泊発電所の基準津波に関するコメント回答

平成26年1月29日
北海道電力株式会社

ヒアリング・審査会合における指摘事項

数値シミュレーション結果 (弁慶岩1)

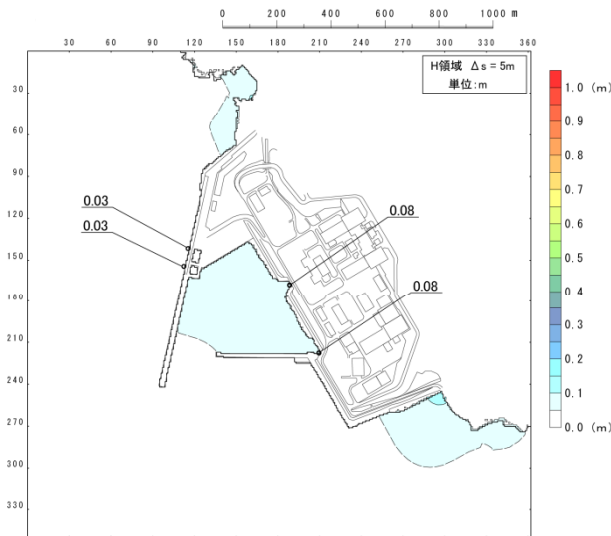
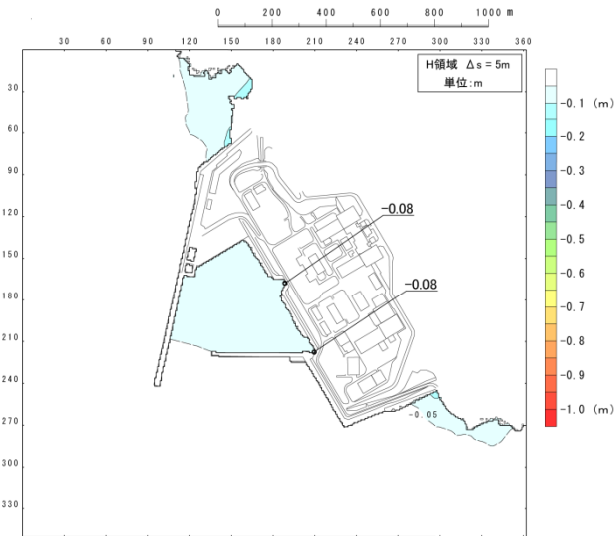
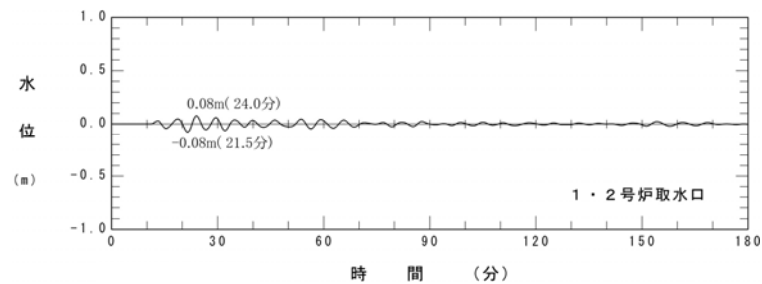
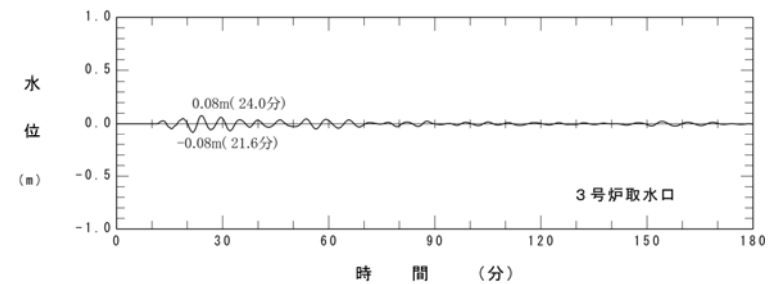
No	指摘事項
2	弁慶岩のブロック1及びブロック3について、距離の影響検討の観点から、数値シミュレーションを実施すること。

- 概略体積の大きい順にシミュレーションを実施。
- 「川白1」の結果と「川白5,6,7」の結果を境として、計算値が10cm未満となり、敷地への影響が小さくなることを確認した。
- その他については、「川白5,6,7」の概略体積である約 $1.91 \times 10^6 \text{m}^3$ を下回ることから、敷地に対する影響は小さいものと評価した。
- 「弁慶岩1」と「弁慶岩3」について、距離の影響検討の観点からシミュレーションを実施したが、計算値が10cm未満となり、敷地への影響は小さいことを確認した。
- 以上のことから、基準津波策定に当たって考慮する陸上の斜面崩壊に伴う津波としては、「川白1」、「川白3」、「川白8」、「川白10,11」を選定する。

- 弁慶岩については、空中写真判読結果、地表地質踏査結果、文献記載等から評価した結果、主要部分が直接外海に面する2ブロックを数値シミュレーションによる定量的評価対象とした。
- 「弁慶岩1」と「弁慶岩3」について、距離の影響検討の観点からシミュレーションを実施したが、計算値が10cm未満となり、敷地への影響は小さいことを確認した。
- 以上のことから、再検討結果を踏まえても、これまでの評価内容に変更はない。

茂津多岬付近沿岸部海底地形図 (沿岸の海の基本図「茂津多岬」)

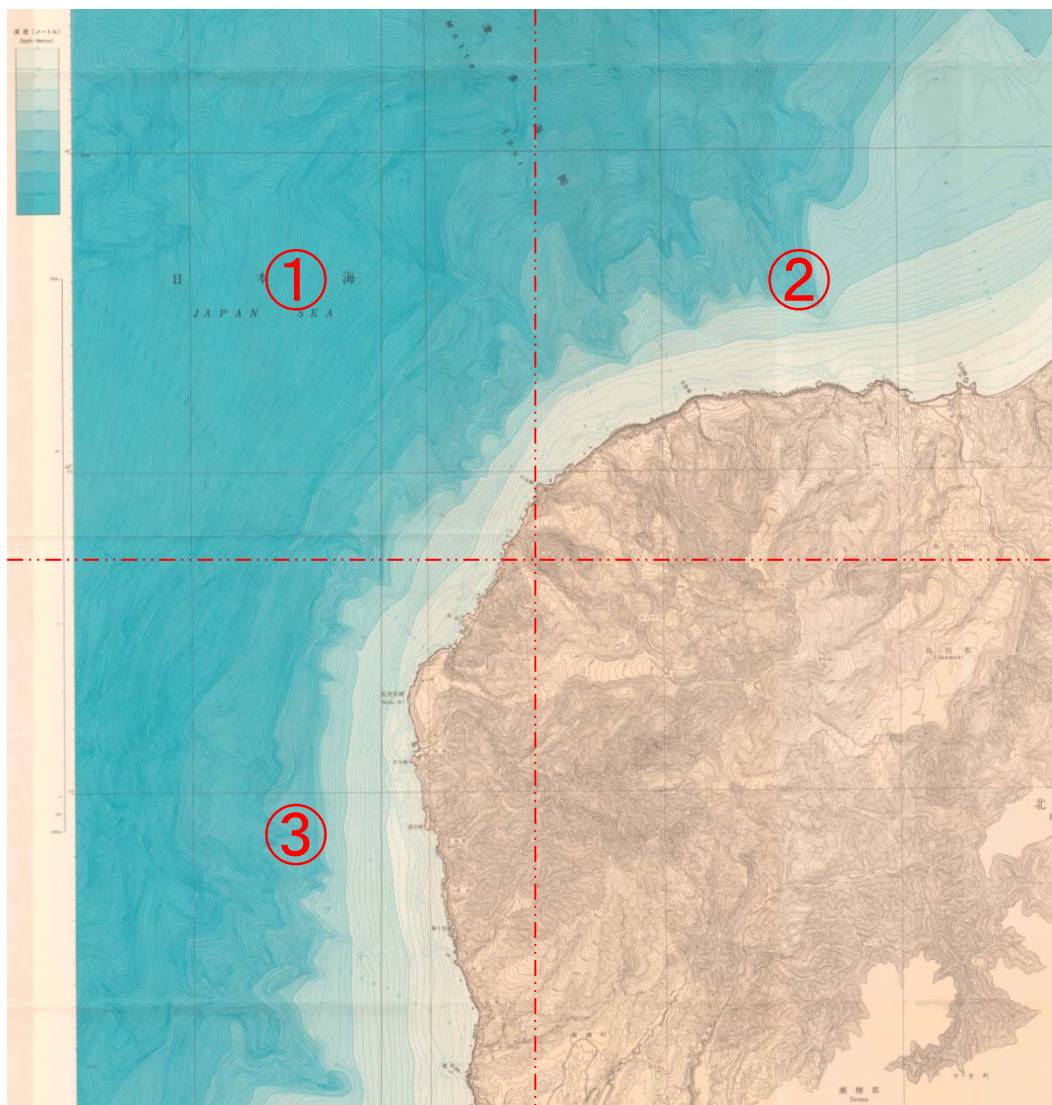
No	指摘事項
3	茂津多岬付近の海底地形について、海岸部の地形についても確認すること。

- 茂津多岬付近の海底地形について、海岸部の地形についても確認すること。

○海底地形判読の結果、追加対象範囲において、これまで抽出した地すべり地形の規模を超える大規模な地すべりを示唆する地形(滑落崖、側方崖、舌状地形等)は確認できなかった。

- これまでの検討経緯等を踏まえ、茂津多岬付近沿岸部について、より詳細な海底地形図である『沿岸の海の基本図（5万分の1）「茂津多岬」』により、追加検討を実施した。
- 海底地形判読の結果、追加対象範囲において、これまで抽出した地すべり地形の規模を超える大規模な地すべりを示唆する地形は確認できなかった。
- 以上のことから、再検討結果を踏まえても、これまでの評価内容に変更はない。

KY-07地点の珪藻分析結果の概略

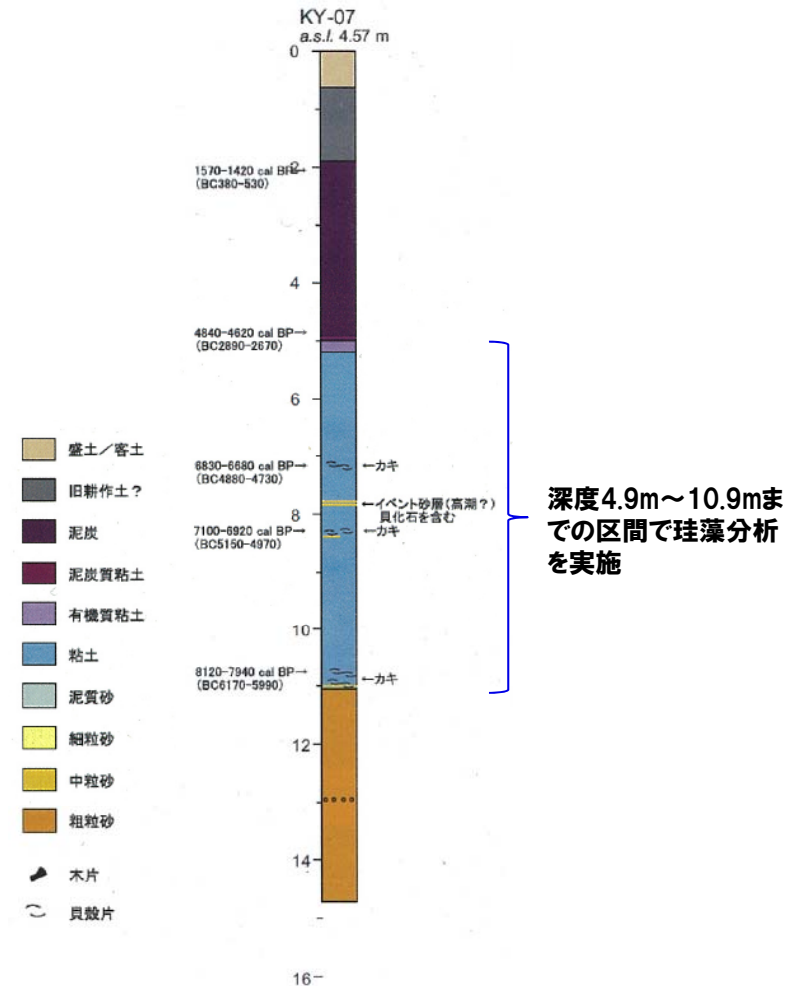
No	指摘事項
4	北海道のボーリングKY-07のプランクトンの種類を示すこと。公的機関で明瞭な堆積物は出現していないが、自社の調査結果も持つべき。

- イベント砂層を挟む粘土層等における珪藻分析結果は、以下のとおりとしている。
 - 深度7m以浅では、海生種に乏しく淡水生種が60~70%を占める。
 - 7m以深では淡水生種が50%前後で、海生種が最大25%含まれる。
 - イベント砂層の前後では、珪藻の構成に大きな変化はないとしている。
- イベント砂層を挟む粘土層等の有孔虫分析結果は、以下のとおりとしている。
 - 有孔虫はイベント砂層の上部及びその上位のシルト層で多産し、イベント砂層の下部及びその下位のシルト層では、きわめて少量の個体が得られたのみである。
 - イベント砂層の下位からは、汽水生種から構成され湾奥の環境を示す群集が得られている。
 - イベント砂層の上位からは特定の海水生種を含む、外洋水のある程度の流入があり、かつ淡水の影響が少ないラグーン環境を示す群集が得られている。
 - イベント砂層からは、内湾の汽水生種とともに外洋生の浮遊性種 (*Globigerinita uvula*, *Turborotania quinqueloba*)及び貝形虫類がわずかながら含まれ、外洋側からの運搬作用が働いたことが示唆される。

- イベント砂層の層準は、縄文海進の高潮期に一致し、内湾であった岩内平野に海水と共に海由来の堆積物が最も流入しやすい条件下にあったと推定されている。
- 現段階では、イベント砂層は、津波堆積物の可能性を示唆するものではあるが、高潮起源である可能性を完全に否定することはできず、津波起源であったとしても著しく大きな津波であったかどうかの判断はできないとしている。
- 周辺で実施した地層引き抜き調査(KY-01~KY-05)では、約1,600年前または約4,000年前の地層の層準で、イベント砂層が認められる場合があったが、珪藻分析等の結果から、河川の洪水起源によるものと考えられ、現在のところ津波起源の明瞭な証拠は得られてはいないとしている。
- 北海道の調査では、約1,600年前以降の最新期の地層データが欠如しており、その時代の堆積物の確認について、課題の1つとして抽出している。

地表地質踏査結果(沢沿い)

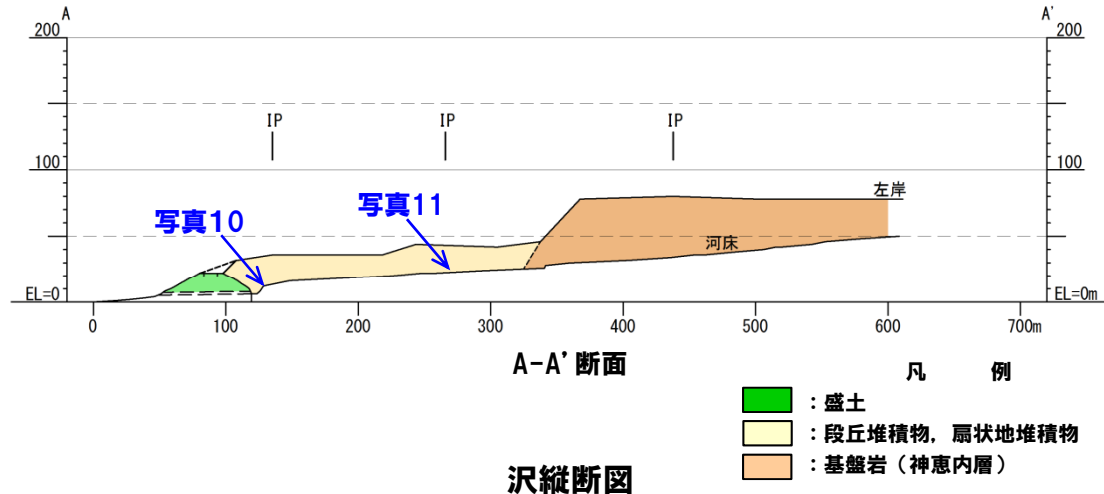
No	指摘事項
5	兜岩の沢沿いの縦断図について、露頭の堆積物の厚さ等を整理すること。

A-A' 断面では, 山地から神恵内層の基盤岩が分布し, 山地部の河床では神恵内層の健岩が確認され, 遷緩線より下流の緩斜面では段丘堆積物, 扇状地堆積物が堆積し, 一部河食崖に神恵内層の露頭が確認される。
緩斜面部では地すべりを示唆するような先端部の舌状地形は認められない。

- 防災科研の地すべりデータベースで記載されている滑落崖付近周辺に地すべりによる破砕を示唆するものは認められない。
- 沿岸部では地すべりによる破砕を示唆するものは認められない。
- 防災科研の地すべり地形範囲の河床露頭では、地すべりによる破砕を示唆するものは認められない。
- 防災科研の地すべり地形範囲の沢部に堆積する崖錐堆積物及び扇状地性堆積物の層厚は10m～20m程度で、照岸地点で実施したボーリング調査結果で確認した層厚と顕著な差は認められない。
